Interpretatiebesluit Deskundigenpanel RBI

datum 27 februari 2018

Interpretatiebesluit 2018-1 - Rookluiken in sheddaken

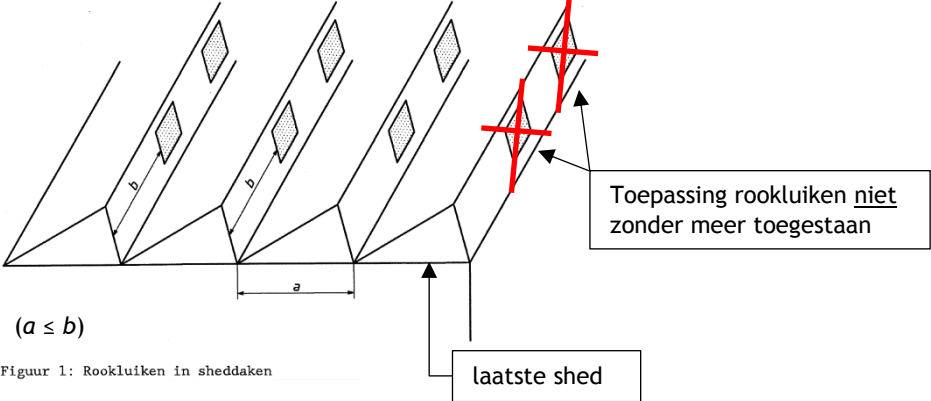
Normparagraaf	6.3.6 & 6.3.7 & 6.3.8 van NEN 6093:1995
Vraag	<p>In 6.3.6 staat: Rookluiken mogen slechts zijn geplaatst in delen van het dak met een helling kleiner dan 30° of in delen van een sheddak.</p> <p>In 6.3.7 staat: Indien de helling van het dak ter plaatse van het rookluik groter is dan 30°, mogen rookluiken zich niet bevinden in de shed aan een rand van een sheddak.</p> <p>In 6.3.8 staat: De horizontale afstand van elk punt van een rookluik tot de rand van een shed mag niet kleiner zijn dan de kleinste horizontale afstand tot de nok van de aangrenzende shed (zie figuur 1).</p>  <p>($a \geq b$)</p> <p>Figuur 1: Rookluiken in sheddaken</p> <p>Figuur 1 lijkt af te wijken van deze paragrafen. Hoe moeten deze paragrafen in combinatie met figuur 1 worden geïnterpreteerd?</p>
Antwoord	<p>6.3.6 en 6.3.7: Bij toepassing van rookluiken in delen van een dakconstructie met een helling van meer dan 30° (bijvoorbeeld een shed of zadeldak) zorgt de direct naastgelegen shed of zadeldak (aan de zijde van de rookluiken) ervoor dat de wind omhoog wordt 'afgebogen' waardoor deze geen positieve winddruk kan veroorzaken op het betreffende rookluik.</p> <p>Met 'een rand van sheddak' wordt bedoeld de laatste shed of een zadeldak in het dakvlak, waarbij de rookluiken dezelfde oriëntatie hebben als de buitengevel (einde van het gebouw; in figuur 1 de rechter shed). In tegenstelling tot figuur 1 zijn daarom rookluiken niet toegestaan in de laatste shed of zadeldak zonder aanvullende voorziening of onderbouwing.</p> <p>6.3.8: Met 'de rand van een shed' wordt bedoeld de kopse zijden (uiteinden) van de shed of zadeldak. De afstand van elk punt van het rookluik (in de dag gemeten) tot de rand van een shed of zadeldak (maat 'b' in figuur 1) mag niet kleiner zijn dan de afstand naar een direct daarnaast gelegen shed of zadeldak (maat 'a' in figuur 1).</p>

<p>De eis $a \geq b$ onder figuur 1 moet worden gelezen als $a \leq b$ om aan te sluiten bij 6.3.8.</p>  <p>$(a \leq b)$</p> <p>Figuur 1: Rookluiken in sheddaken</p> <p>laatste shed</p> <p>Toepassing rookluiken <u>niet</u> zonder meer toegestaan</p>
<p>Interpretatie van het doel of de functionele eis</p>	<p>Bij plaatsing van rookluiken in een helling van meer dan 30° neemt de kans toe op het ontstaan van een positieve winddruk nabij de rookluiken.</p> <p>De doelstelling van de eisen zoals omschreven onder 6.3.6, 6.3.7 en 6.3.8 is het voorkomen dat als gevolg van positieve winddrukken nabij de rookluiken de efficiëntie/doelmatigheid van de RWA te veel zal afnemen.</p>
<p>Vertaling naar een prestatie-eis of product-eis op basis van onderbouwing van een risicoanalyse</p>	<p>Indien wordt afgeweken van eisen in 6.3.6, 6.3.7 en 6.3.8 moeten voorzieningen zijn getroffen om negatieve windinvloeden tegen te gaan (zoals uitzetramen met scharnier aan de onderkant of windspoilors) of moet rekenkundig zijn onderbouwd dat de wind voldoende wordt afgebogen.</p> <p>Bij een rekenkundige onderbouwing is het belangrijk om ook de direct omliggende bebouwing mee te nemen bij de bepaling van de winddrukken bij de rookluiken. Daarbij moeten alle windrichtingen in ogenschouw worden genomen.</p>
